**Allegato “A” alla Deliberazione della Giunta Regionale n° 17 - 13671
in data 18-10-2004 relativa all’approvazione della Variante al PRGC del Comune di
Piasco (CN) e adottata con Deliberazioni del Consiglio Comunale n. 41 del 4.09.02 e n.
45 del 22.12.03 (integrata con D.C. n. 10 del 22.03.2004)**

**Elenco delle modifiche da introdurre “ex officio”, ai sensi dell’11° comma dell’art. 15
della L.R. 56/77 e s.m.i.**

COMUNE DI PIASCO
VARIANTE GENERALE AL P.R.G.C.
adottata con D.C. n° 45 del 22.12.03
integrata con D.C. n° 10 del 22.03.04
ALLEGATO ALLA D.G.R. 17-13671

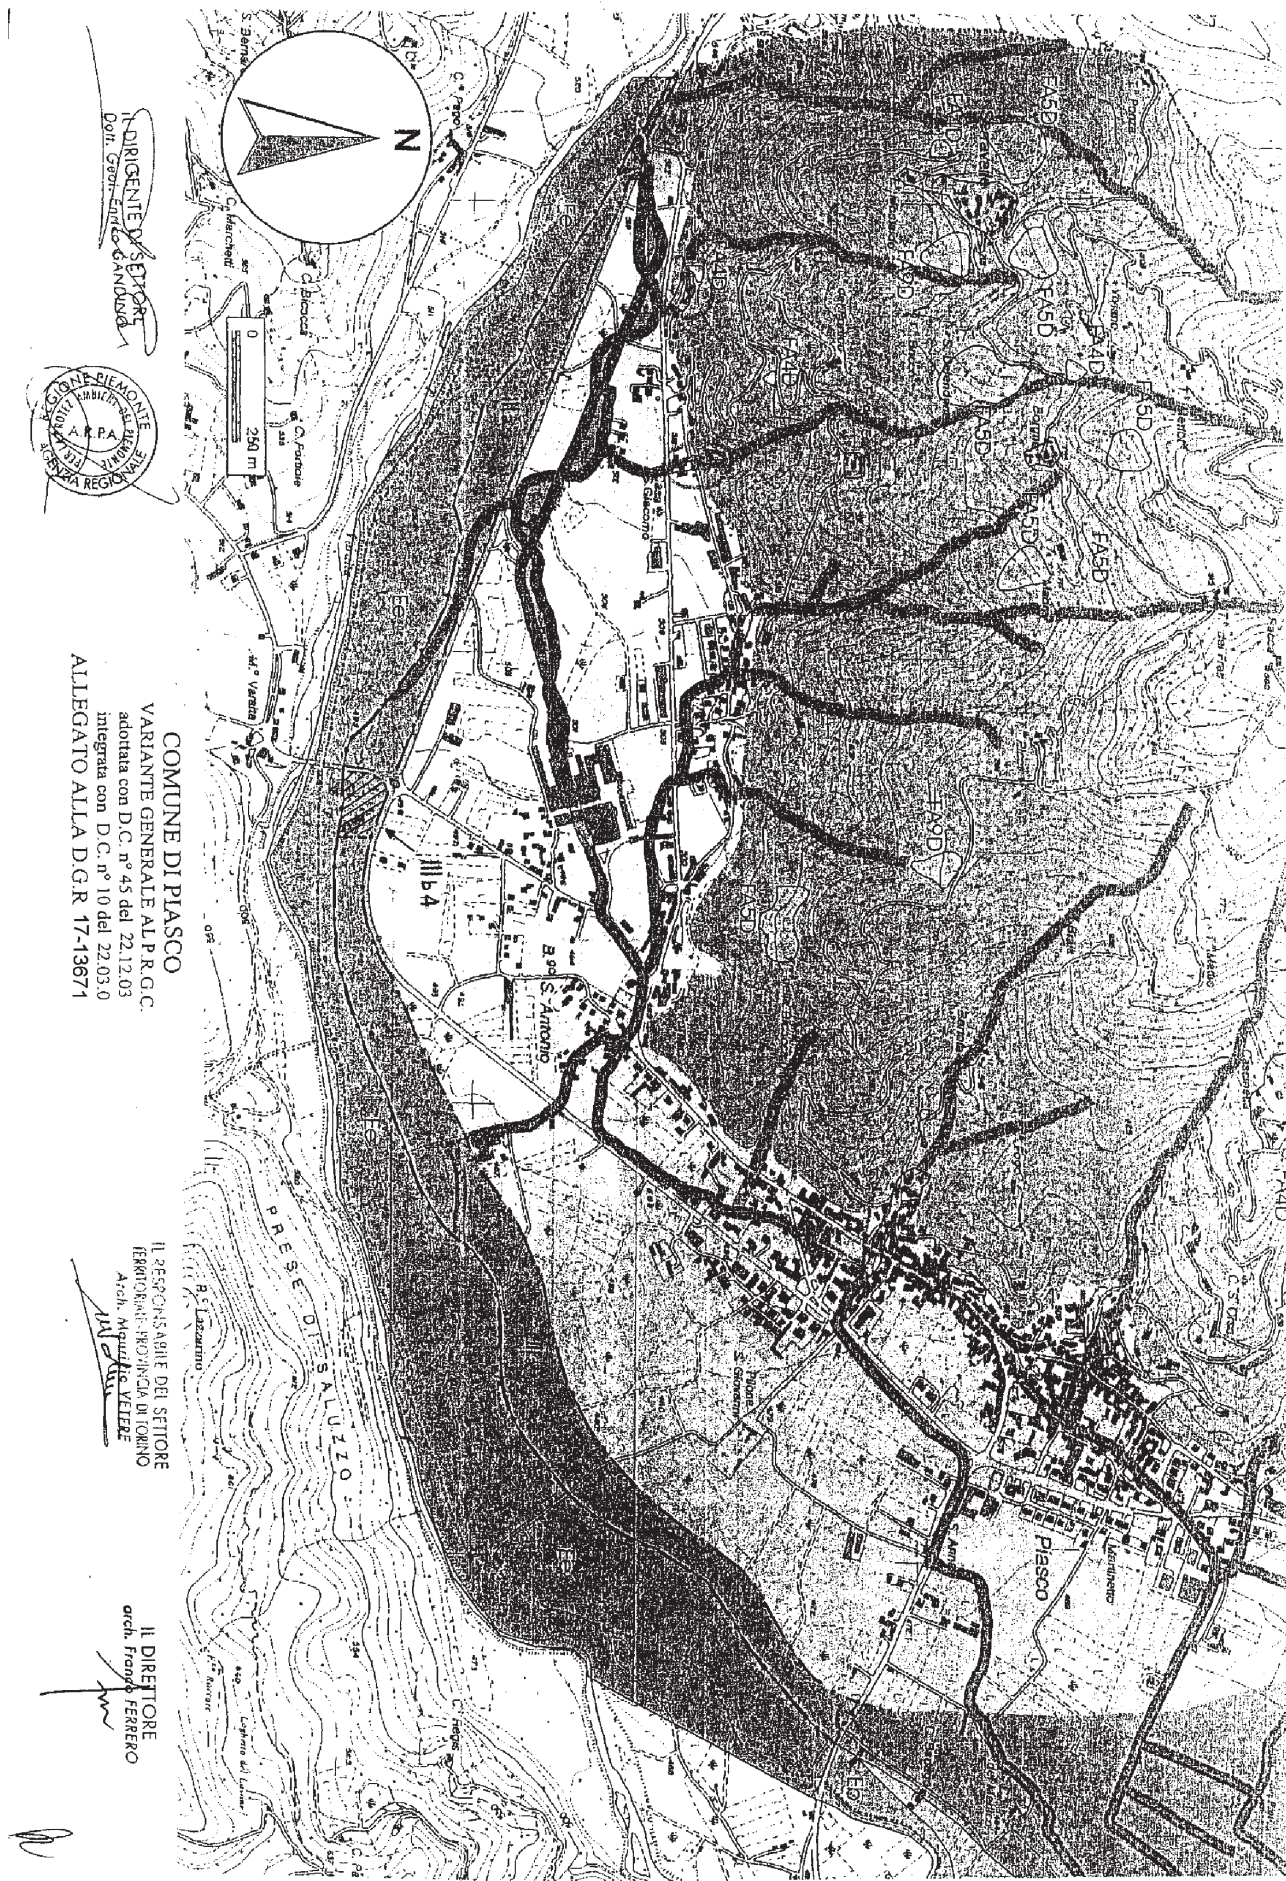
Si inserisce una fascia di salvaguardia, classificata IIIa, per le aree esondabili del torrente
Varaita, in sostituzione dell’attuale fascia posta in classe II. Tale fascia è delimitata ad ovest
dal confine comunale con Venasca e dalla strada provinciale n. 8 della Valle Varaita, ed a est
dalla strada provinciale n. 1 (via Costigliole Saluzzo). Conseguentemente le aree produttive
esistenti (04PE02) sono da considerarsi in classe IIIb4, secondo la perimetrazione riportata in
allegato.
